Informe Consolidado de Solicitud de Aclaraciones, Rectificaciones y/o Ampliaciones a la Declaración de Impacto Ambiental del Proyecto "Loteo Altos del Este, Lote C-2"

Nombre del Titular : Constructora e Inmobiliaria CVP SpA
Nombre del Representante Legal : Luis Rodrigo Vargas Correa
Dirección : Carmencita N° 245 Of. E - Las Condes

El presente Informe Consolidado de Solicitud de Aclaraciones, Rectificaciones o Ampliaciones a la Declaración de Impacto Ambiental del proyecto "Loteo Altos del Este, Lote C-2", contiene las observaciones generadas en virtud de la revisión de la Adenda.

Figura: Punto de referencia de la Asociación Indígena Chillán, en relación al Proyecto.

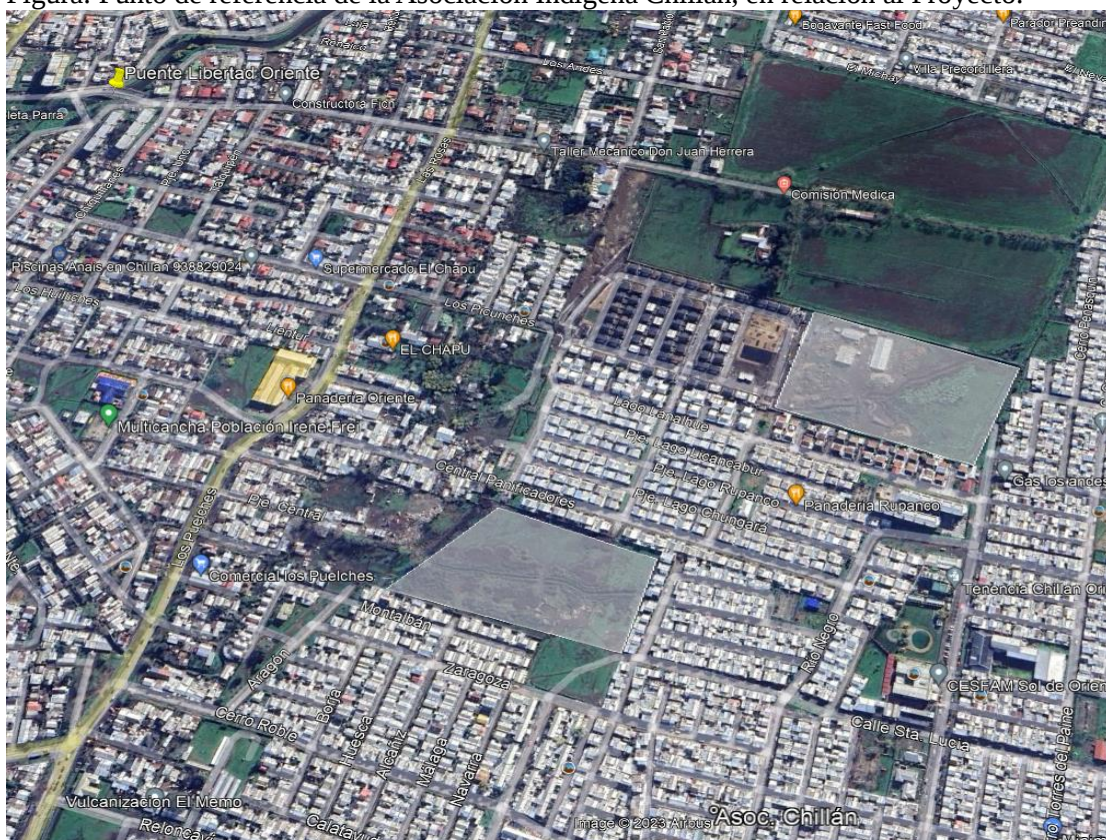
- 4.37. Teniendo presente la Figura 30. Asociaciones indígenas en relación a Proyecto, del anexo 3.6.1. de la DIA se establece que en el área de influencia del proyecto se ubicarían las Asociaciones Indígenas Weichafe y Chillán. Esto es coincidente con la Tabla 15. “Organizaciones indígenas, comuna de Chillán” del Anexo 3.6.1. Caracterización Medio Humano, que indica que, de los puntos de referencia de las Asociaciones Indígenas estarían a 430 metros (A.I. Chillán) y 500 metros (A.I. Weichafe) del proyecto. Tras coordinaciones con ambos grupos fue factible llevar a cabo una reunión entre la Asociación Indígena Chillán y el SEA Ñuble el día 13 de febrero de 2023 en el marco del artículo N° 86 del D.S. 40 RSEIA, cuya constancia quedo registrada en un acta levantada para dicho efecto. Además, con la información proporcionada por el titular, de la base de datos de otros proyectos en evaluación y de la jornada realizada el día 13 de febrero de 2023 se realizó una representación gráfica del emplazamiento del proyecto y la relación del punto de referencia de la Asociación Indígena Chillán, la que se presenta a continuación:
